改善箇所説明図

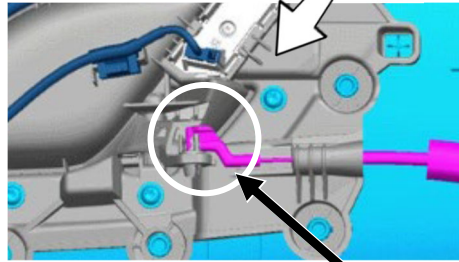
不具合発生箇所

ケーブル固定部

室内ドアハンドルのケーブル固定部において、組付け作業が不適切なため、ドアの繰り返しの開閉によりケーブルが外れることがある。そのため、車内からドアを開けることができず、保安基準に適合しないおそれがある。

全車両、全てのドアのドア開放用のケーブルの取り付け状態を点検し、必要に応じて組付けなおす。

識別：車台番号の付近に黄色の識別ペイントを塗布する
